UT-AX2/UT-AX4 補助接点ユニット UL 認証表示付与及び可接キャリアの仕様変更のお知らせ

発行 日付	2021年 11月	件 名	UT-AX2/UT-AX4 補助接点ユニット UL 認証表示付与及び可接キャリアの仕様変更のお知らせ	三菱電機株式会社 名古屋製作所 可児工場 〒509-0249 岐阜県可児市姫ヶ丘 3-5 TEL (0574)61-1952
----------	--------------	--------	---	--

図 1. 製品外観写真
(代表機種 UT-AX4)

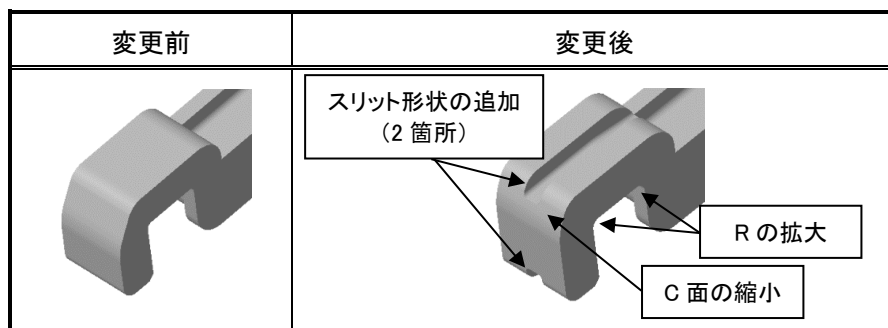
①可接キャリアの材料について、製品の UL 規格認証を満たす材料へ変更いたします。

※材質(ポリアミド)の変更はございません。

※色は変更前、変更後とも白色となりますが若干色味の変化がございます。

②可接キャリア先端部の形状を以下の通り変更いたします。

図 3. 梱包ラベル外観(代表例)

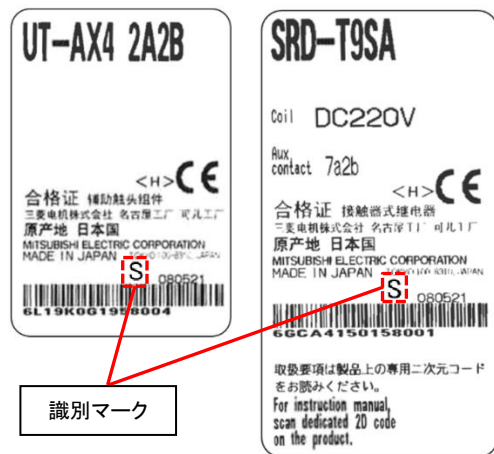
- ① 製品状態: 製品の UL 認証関連の表示の確認(付表 1)
- ② 梱包状態: 梱包ラベルに付与する識別マーク「S」を確認

※識別マークの表示位置については下図(図 3)を参照。
